Discussie Notitie

Wij zijn als Klankbordgroep Oost-Gorcum van mening dat het verkeersontwerp van de nieuwe weg op de te verhogen Merwededijk nog om een zorgvuldige afweging vraagt in overleg met de betrokkenen en eventueel ook met de gemeenteraad. In deze notitie hebben we ten behoeve van de discussie daar alternatieve mogelijkheden voor aangegeven. Wij zijn van mening dat de inrichting hiervan belangrijk is voor een groter aantal inwoners van Gorinchem dan alleen de dijkbewoners, omdat vrijwel alle inwoners van de gemeente, recreatief of op een andere wijze, van dit dijkgedeelte gebruik maken en genieten. Wij vragen aandacht voor:

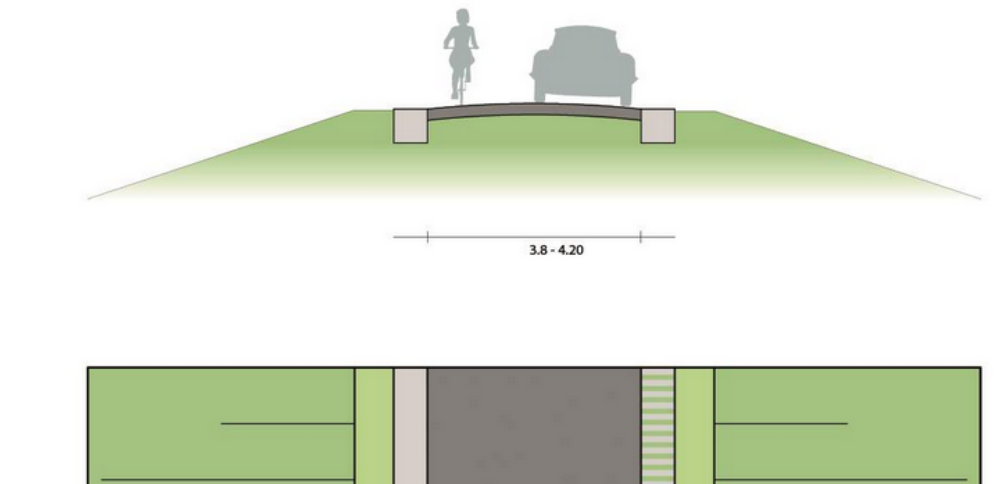
- Het **onderscheid in weginrichting** van het dijkgedeelte ten oosten van de Vestingweg en het gedeelte ten westen
 - Het oostelijk deel valt nu geheel onder het regiem van het “Gelderse model” dat door de Graaf-Reinald-alliantie is voorgesteld, terwijl het westelijk deel nog wat meer ruimte laat voor een gemeentelijke uitwerking, bijvoorbeeld de uitvoering van de oversteekplaats voor voetgangers naar het nieuwe wandelpad aan de zuidzijde.

- De verhouding van de (visuele) ruimte voor het snelverkeer ten opzichte van **een veilige ruimte voor fietsers en wandelaars**.
 - Voor met name het oostelijk deel wordt er in het huidige plan geen onderscheid gemaakt voor het weggedeelte voor het snelverkeer en het overige verkeer. Wel is er naast de weg van 3,80 tot 4,20 meter breedte (voor al het verkeer) aan beide zijde een strook van 60 cm bestaande uit een betonrand en/of gasbetontegels. Indien fietsers daar door het autoverkeer “op gedrukt worden” levert dat een gevaarlijk situatie. Het verdient aanbeveling om visueel (met kleuren) het gedeelte voor het snelverkeer te verkleinen tot ongeveer 2,5 meter en om de overgang tussen de randen en het asfalt zo geleidelijk mogelijk te maken (bij voorkeur er één materiaalsoort).

- Het **snelheidsregiem** voor de verschillende weggedeelten vanaf fort Vuren tot aan de Dalemwal
 - Wij denken dat er nog onvoldoende is nagedacht over het snelheidsregiems, die nu variëren tussen 60, 50 en 30 km/u. De huidige voorstellen zijn niet-logisch en nodigen uit tot hogere snelheden. Door een weginrichting, eventueel met snelheidsbeperkende maatregelen, kan deze logica bereikt worden.

- Voorbeeld van een tweede alternatief Lekdijk bij Nieuwpoort/Langerak

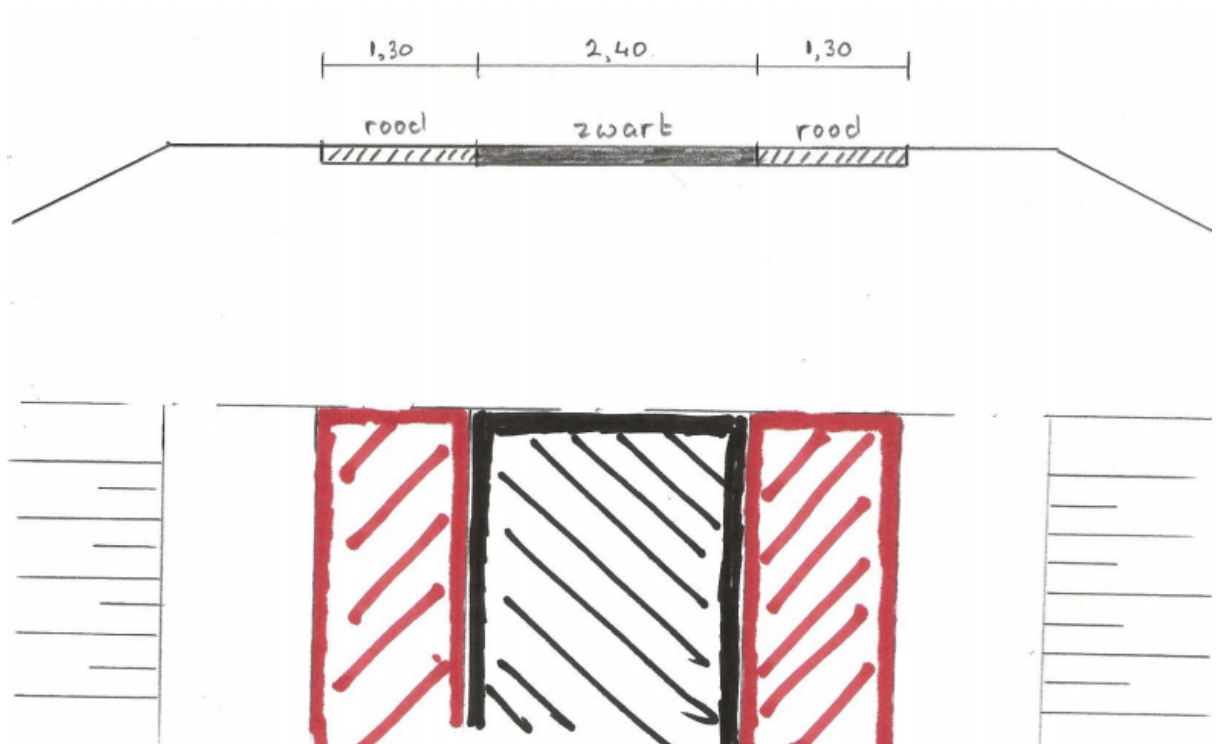
Nieuwpoort richting Pont Schoonhoven: Stroken aan de zijkant 1,60 meter, middenbaan 2,50. Bij elkaar 5,70 meter. 60 km/uur stuk

Binnen komen Langerak: Zelfde afmetingen als hierboven echter wieler stroken rood gekleurd tov asfalt in het midden zwart. 30 km/uur stuk

Bij beide profielen is de verharding niet ingesloten door beton banden o.i.d.
